改善箇所説明図

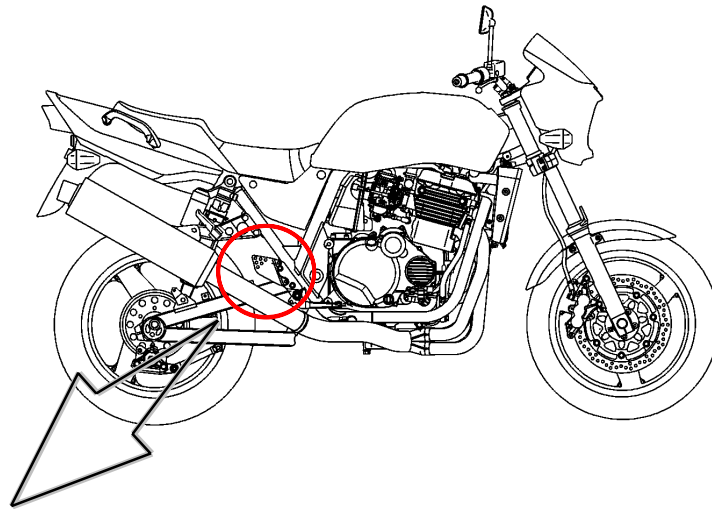
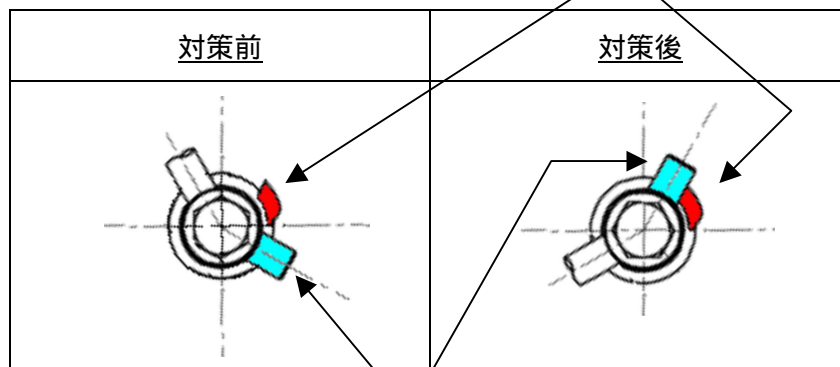
基準不適合発生箇所

後輪ブレーキホースの取付角度が不適切なものがあるため、当該ブレーキホースがタイヤと接触して損傷し、最悪の場合、後輪ブレーキが効かなくなるおそれがある。

改善の内容

全車両、後輪ブレーキホースの組み付け状態を点検し、不適切な場合は当該ブレーキホースを新品と交換し、正規に組み付ける。
